Integrazioni al documento tecnico di verifica

**INTERVENTO IN VIA PEROTTO - RIVOLI
(TO)**

A seguito delle richieste di chiarimenti e integrazioni inviate a mezzo lettera datata 24/10/19, Comune di Rivoli, in particolare in relazione a quanto richiesto dal competente "servizio ambiente", si integra la relazione tecnica di non assoggettamento alla Valutazione ambientale strategica con il presente documento integrativo.

SEZIONE O-O - DA STRALCIO PROGETTO OO. UU. vasca di laminazione e suo allaccio alla fognatura pubblica

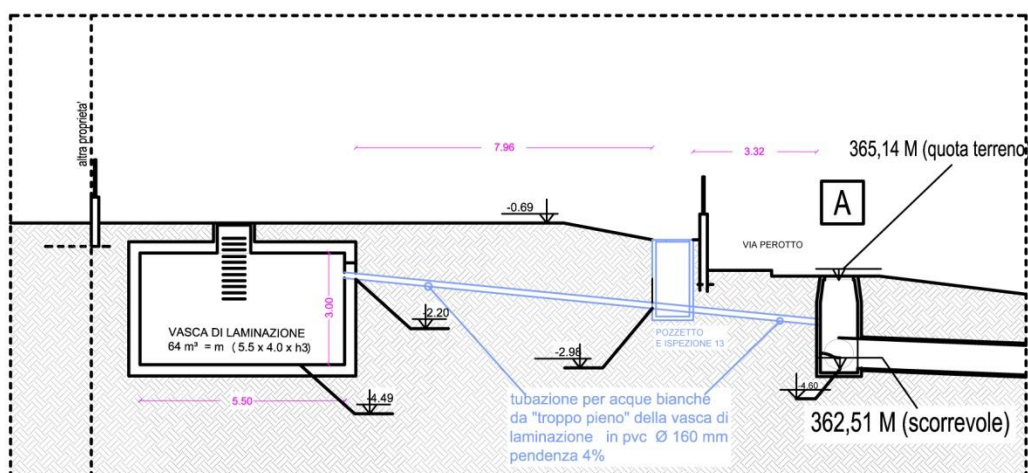
Al punto 6 – acque meteoriche

È stata progettata, e messa in valutazione presso il competente ufficio SMAT una vasca di raccolta di acque di prima pioggia. Tale vasca è stata correttamente dimensionata e nel progetto ne vengono chiariti oltre la posizione e dimensione, anche le modalità di svuotamento. A tal proposito pertanto si allega alla presente relazione integrative copia di quanto sottoposto e approvato dalla SMAT.

SCHEMA VOLUME SCAVO

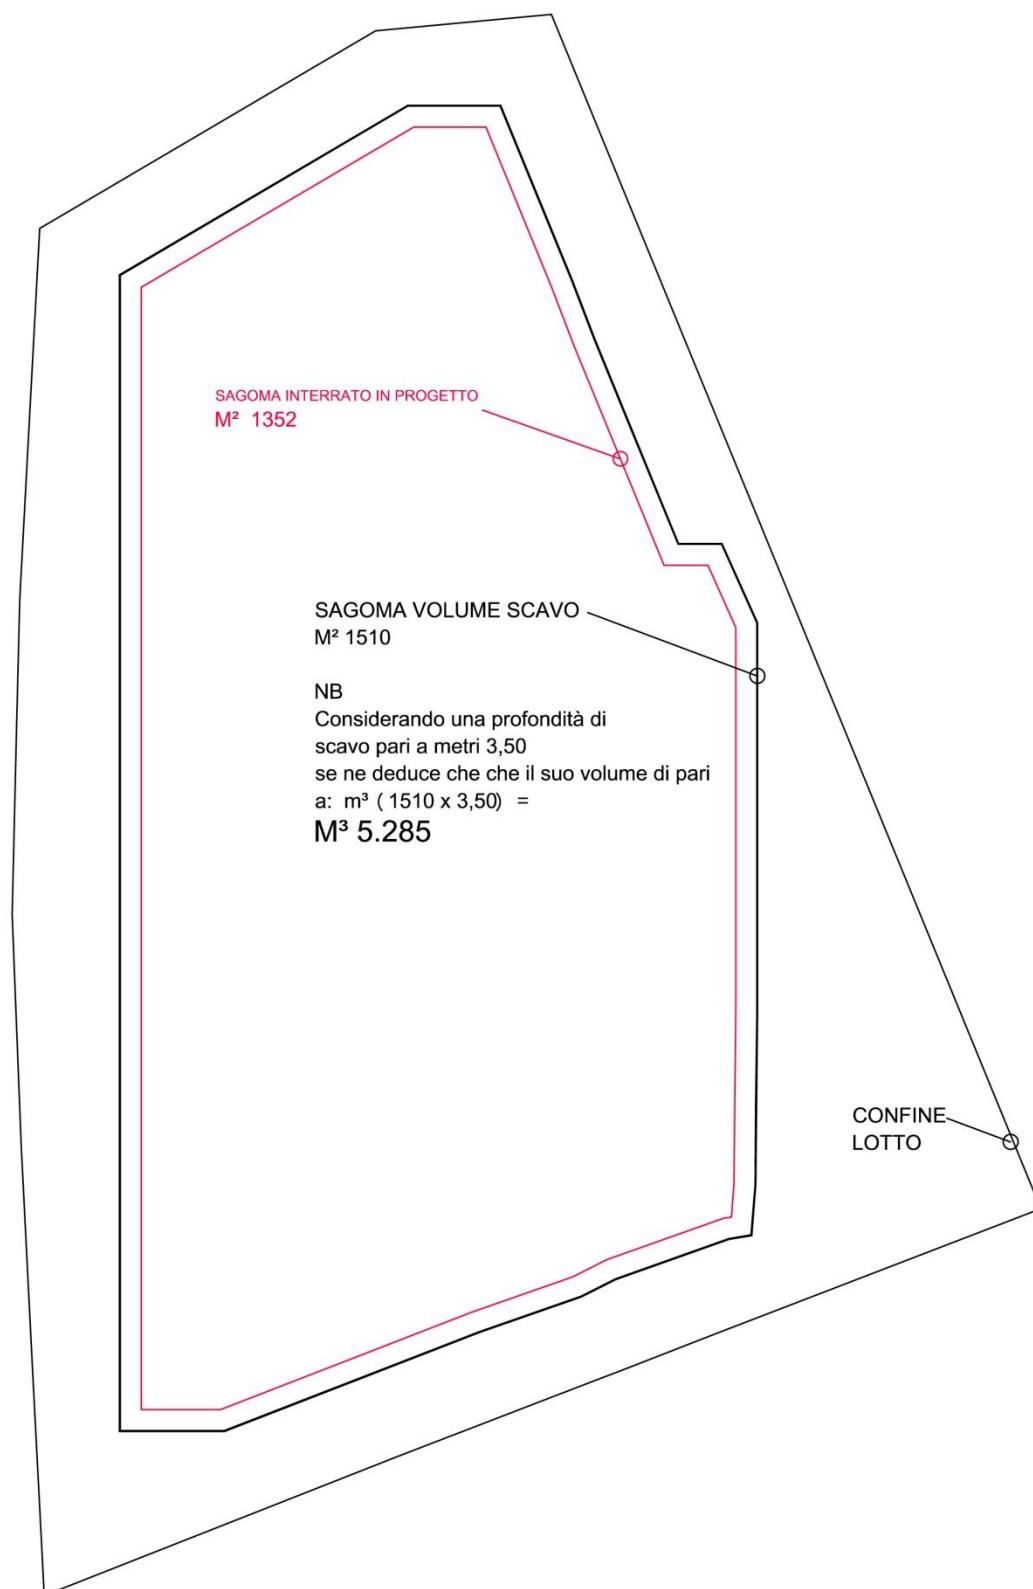
Al punto 7 – quantitativi e caratteristiche dei materiali di risulta

Si allega alla presente relazione integrativa il calcolo della volumetria di scavo inerente le opere interrato dell'edificio in progetto. Dalla verifica si evince che il volume interessato dallo scavo è inferiore ai 6000 mc di terreno. Pertanto secondo normative vigenti, verrà presentata a una autocertificazione presso l'ARPA Piemonte circa lo smaltimento di tale materiale presso siti regolarmente autorizzati al trattamento ed eventuale riutilizzo.

In merito alla presenza del così detto GAROSSO, si precisa che il manufatto risulta effettivamente esistente. Ma resta posizionato presso il confine di proprietà lato sud, ovvero in una parte del terreno che NON verrà interessata dallo scavo.

Infatti come evidente dalla planimetria allegata, lo scavo resterà ad una distanza minima di metri 5 dal canale, senza quindi interferire con la sua presenza.

STRALCIO di pianta da progetto OO.UU. con indicazione specifica spazio sosta mezzi CidiU

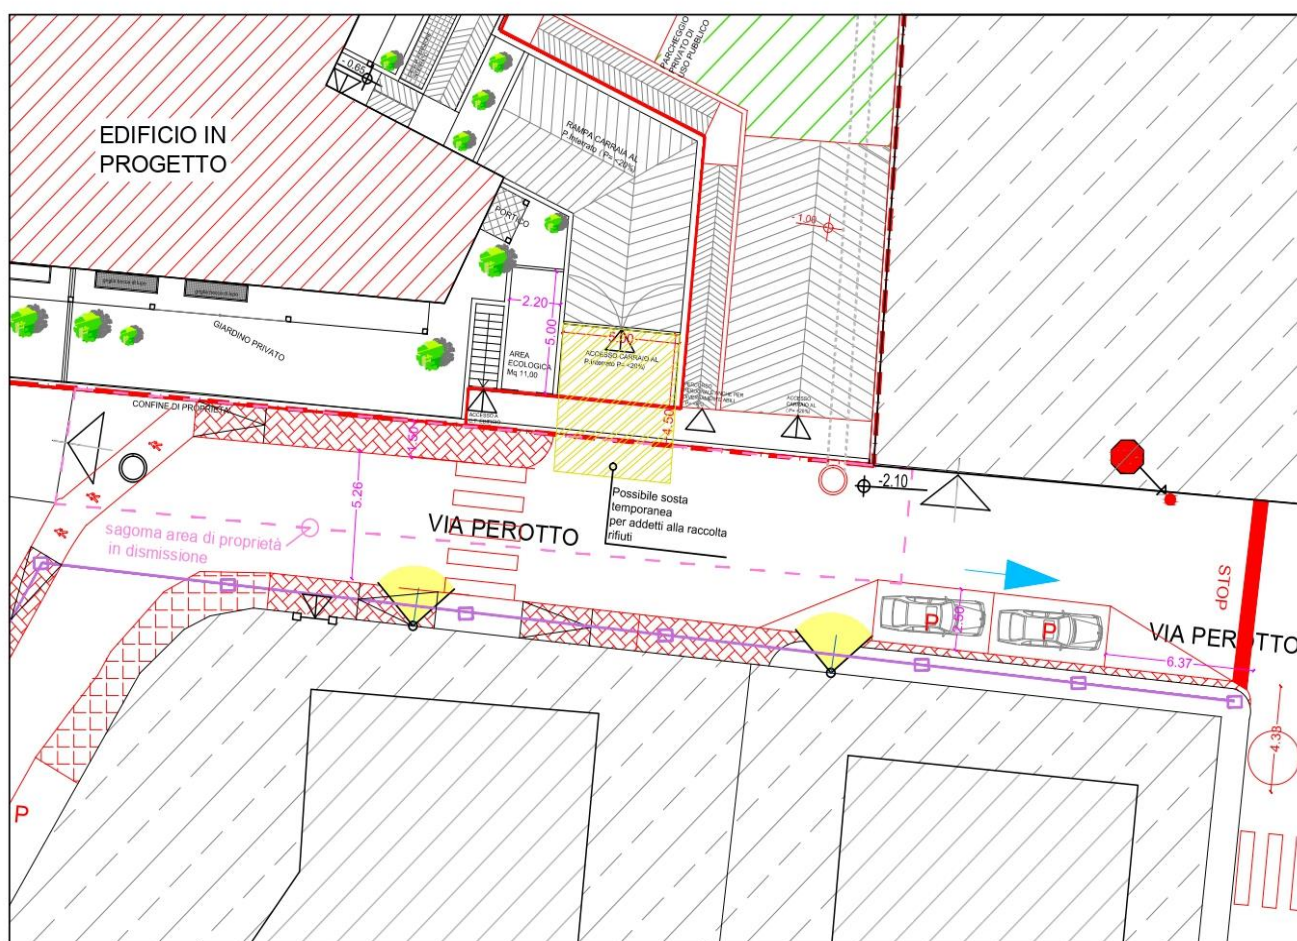
Al punto 8 – verifica posizionamento area isola ecologica

È stato verificato con opportune sopralluogo congiunto con il servizio raccolta rifiuti, che il posizionamento e la dimensione dell'area ecologica risultano corretti.
